Objet : avis sur le permis de construire PC 018 110 22 00002 – Centrale photovoltaïque et postes de livraison et de transformations

Objet de la demande : Construction d'une centrale photovoltaïque au sol, de 4 postes de transformation, de 2 postes de livraison, d'une clôture d'enceinte et de 2 portails

Objet : Demande de permis de construire relatif à la construction d'une centrale photovoltaïque
V/Réf. : PC 018 110 22 00002
CENTRALE DE LA CHALOTTERIE - représentée par M. DELABY Jean-Edouard
Lieu-dit « BOIS DE LA CHALOTTERIE »
18140 HERRY
N/Réf. : PRS/CD/22.731
P.J. : Néant

Plan annexé à l'arrêté de prescription de diagnostic archéologique n° 22/0788

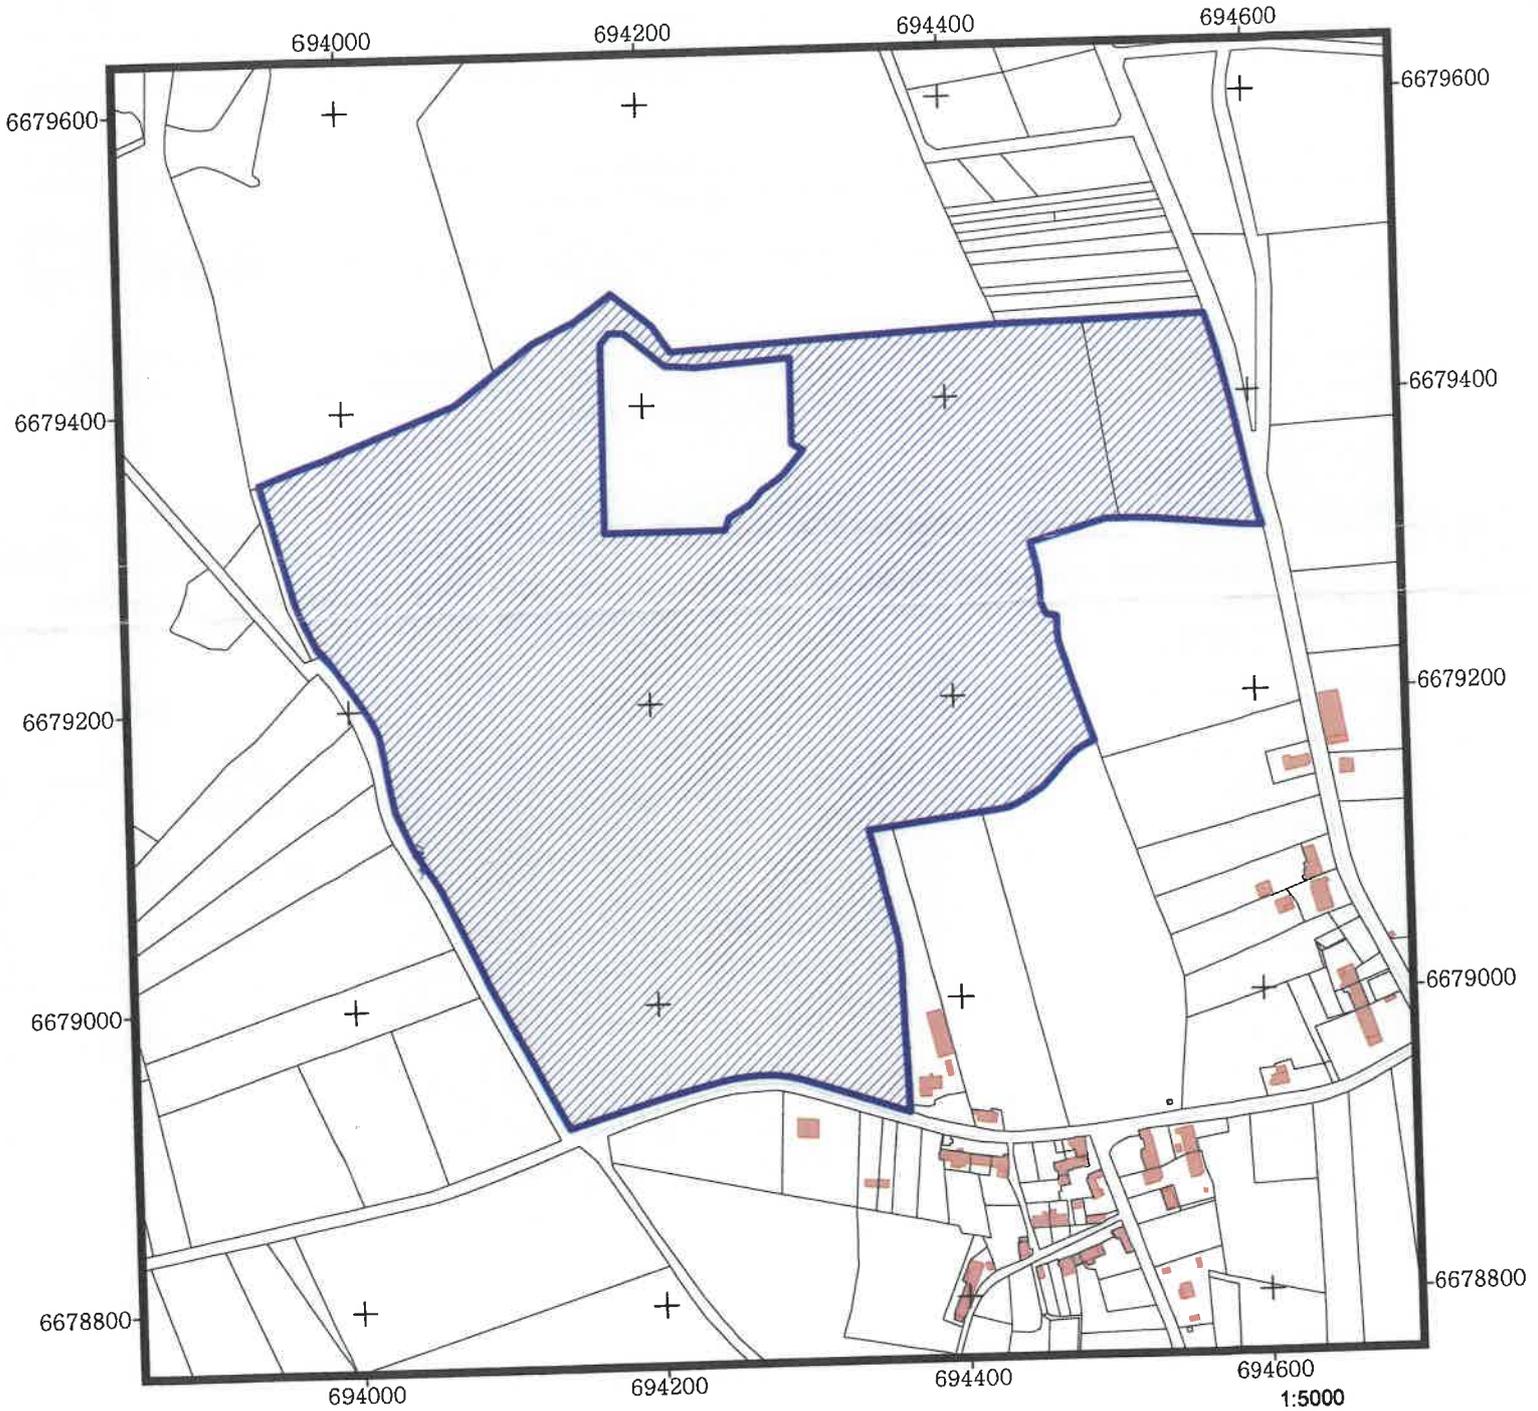
L'emprise soumise au diagnostic, d'une superficie de 203 625 m², est figurée sur le document graphique annexé au présent arrêté.

Zone objet de la prescription archéologique
